**BIJLAGE VI**  
**WATERTOETS**

**WEGRESTAURANT MAAS EN WAALWEG AFFERDEN**

# Watertoets

Oktober 2010

Tekening 4.1 Definitief ontwerp terreininrichting Tekeningnummer 064601-LD01\_2010-07-08

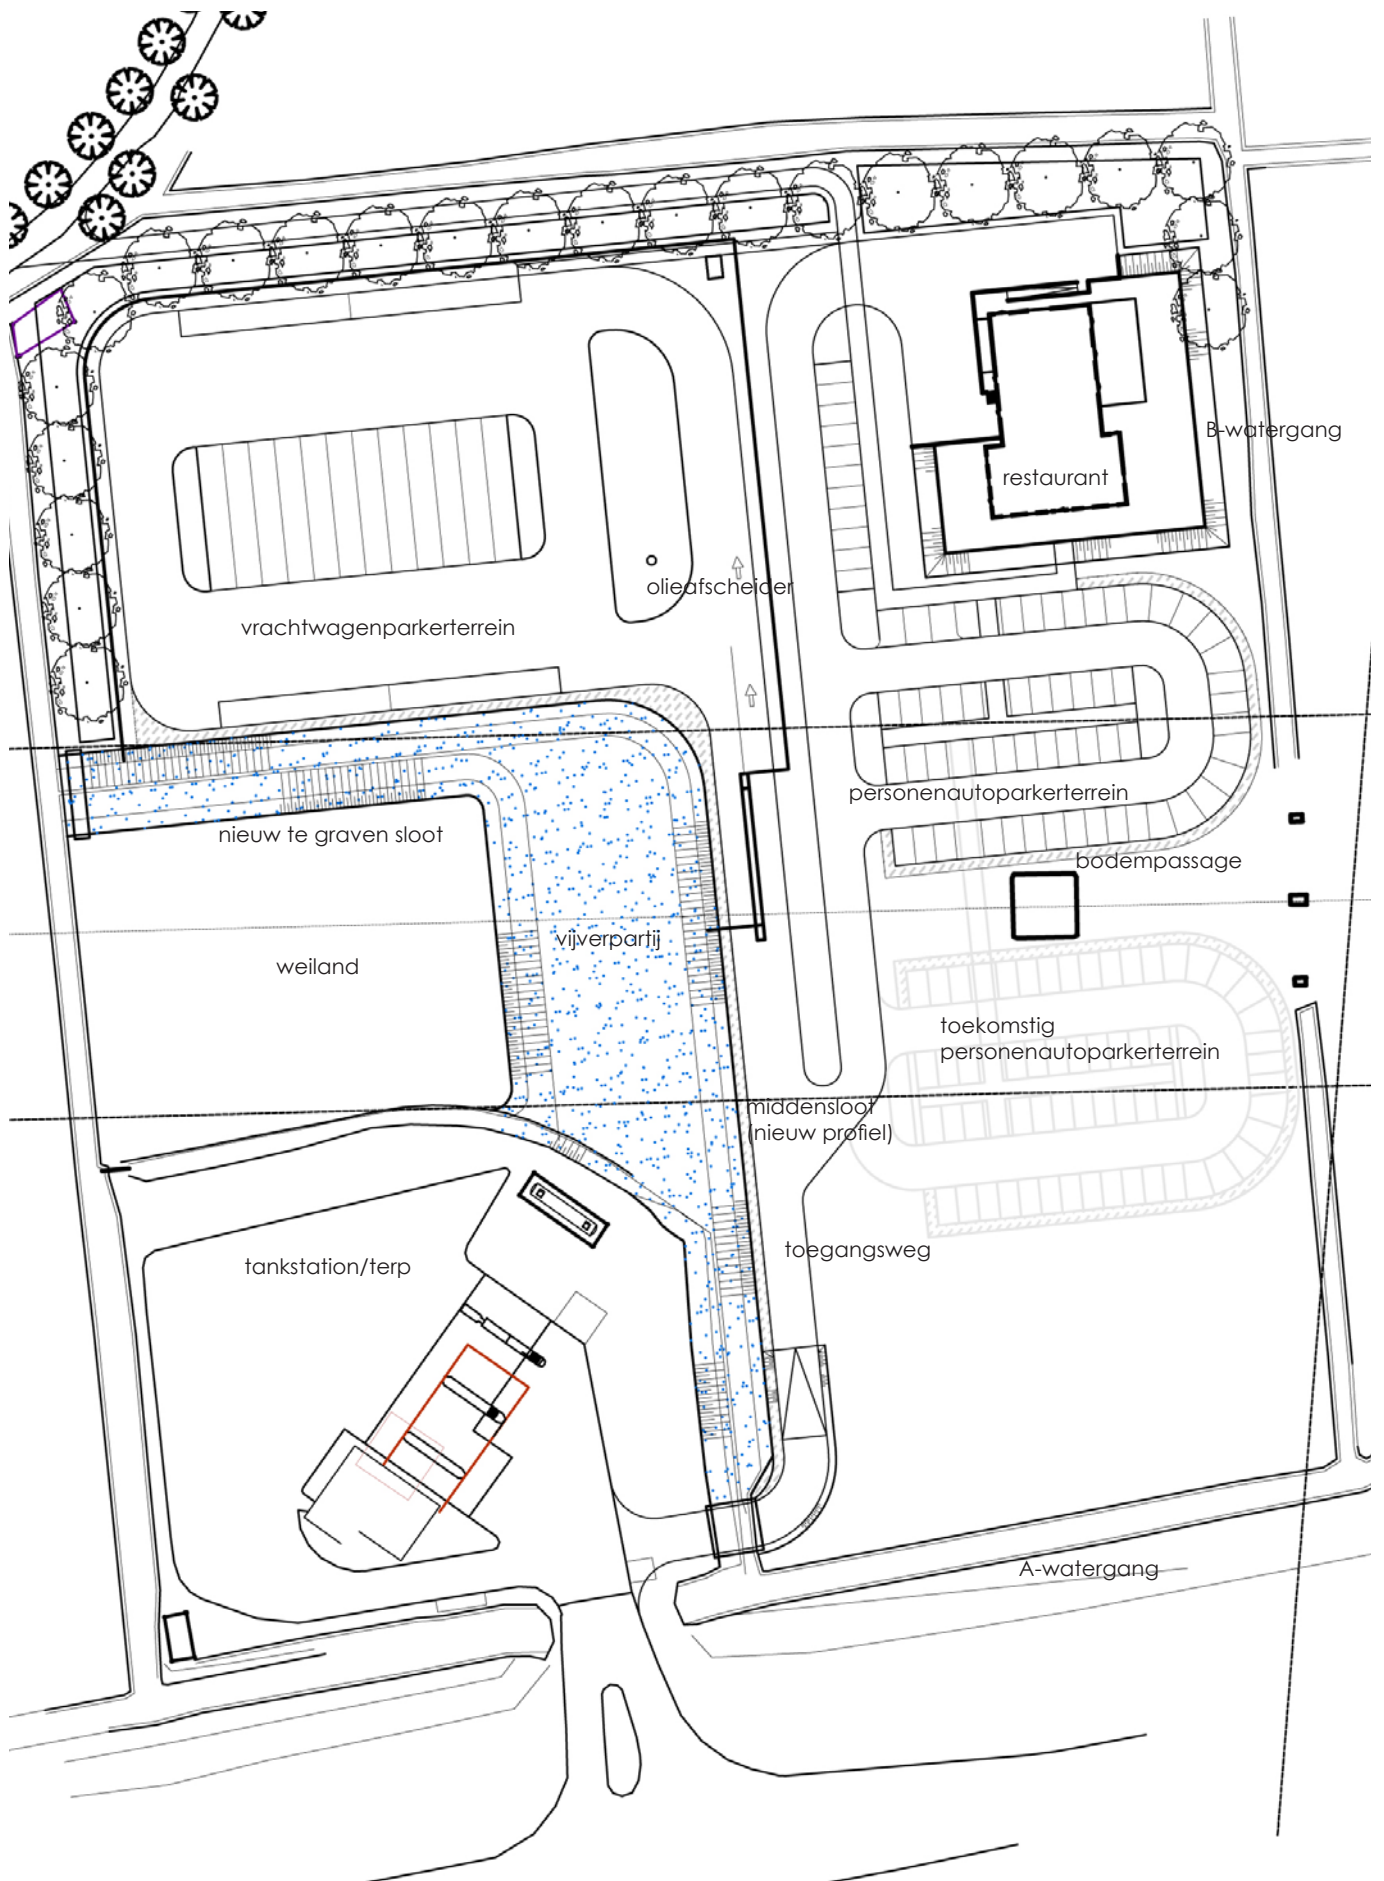
- Over de waterkwantiteit wordt opgemerkt dat voor waterberging in wadi's een andere norm geldt dan voor waterberging in open water.

Voor de normberekening dient het verharde oppervlak dat afwatert in de wadi meegenomen te worden in de watertoets. Volgens de normberekening van waterberging in wadi's bevat de geplande wadi onvoldoende oppervlak om het water dat van verhard vlak in de wadi afwatert te kunnen bergen. Om het tekort aan waterberging in open water op te lossen is er voor gekozen om het hellingverloop van de C-watergang aan te passen, zodat de wadi kan vervallen. De aangepaste normberekening voor open water en de waterbergingberekening is opgenomen in paragraaf 4.3 Waterneutraal inrichten en figuur 4.1 Schetsontwerp, 4.4.3 Inrichting waterlopen, bijlage 1 Waterbalans en bijlage 3 Dwarsprofielen.
